Emne: Svar på politikerspørgsmål stillet af Andreas Keil (A) den 20. juli 2022 vedr. Frederiksborgvej , eDoc-sag 2022-0236724

Teknik- og Miljøforvaltningen

Besvarelse vedrørende Frederiksborgvej

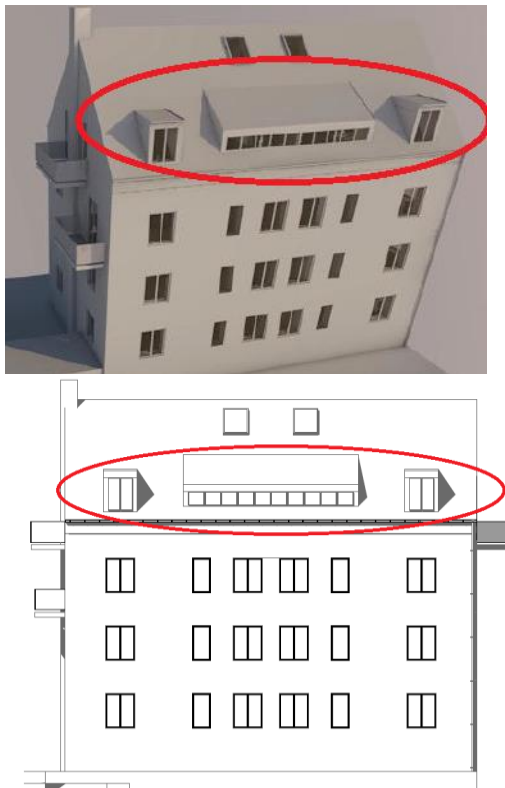
Afslutningsvis ønsker jeg, at _____ og TMF forholder sig til, om bygherre har bygget i overensstemmelse med sin byggetilladelse. Kig på billederne her fra ansøgningsmaterialet:

Læg så mærke til, hvad der er bygget:

Bemærk de midterste kviste er langt mindre på tegningerne end i virkeligheden. Hvad betyder forskellen ift., om der er tale om en udnyttet eller en fuld tagetage?

Dette spørgsmål er til både TMF og :
Har bygherre bygget i overensstemmelse med sin byggetilladelse?

Ad 2) Byggeriets overensstemmelse med byggetilladelsen

Forvaltningen følger op på uoverensstemmelsen mellem den godkendte og den udførte udformning af kvisten. Forvaltningen har været på tilsyn på ejendommen den 8. august 2022 og er nu i dialog med ejer om det udførte. Det ser umiddelbart ud til, at kvisten ikke er udført i fuldstændig overensstemmelse med byggetilladelsen, men det kræver videre sagsbehandling i forvaltningen, før en konklusion kan nås. Såfremt udfaldet er, at kvisten ikke er udført i overensstemmelse med byggetilladelsen, skal der ske lovliggørelse. En lovliggørelse kan både ske administrativt og fysisk. Ved en administrativ lovliggørelse vurderer forvaltningen, om der efter det byggede er opført, kan udstedes byggetilladelse. Ved en fysisk lovliggørelse stiller forvaltningen krav om, at det opførte nedtages eller ombygges, så det bringes i overensstemmelse med den udstedte byggetilladelse. Et krav om fysisk lovliggørelse er en indgribende foranstaltning, som skal være sagligt begrundet og proportionalt.

Grønnemose Allé og .

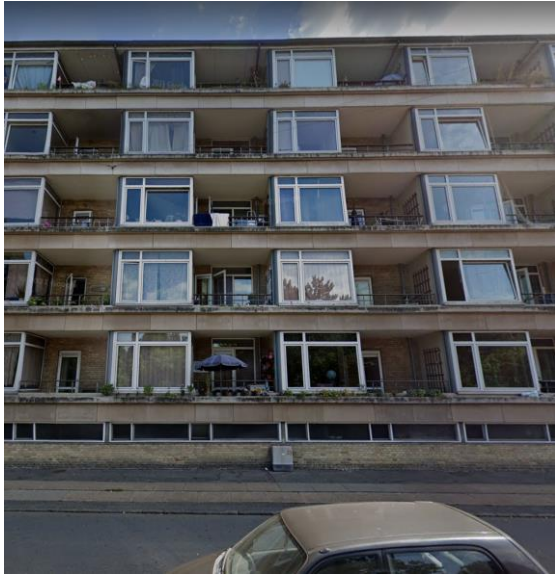
en bungalow, er de runde vinduer typiske også for etagebyggeriet i den periode. Der findes også eksempler på familieboliger med runde vinduer i kvarteret omkring Frederiksborgvej fx Grønnemose Allé og .
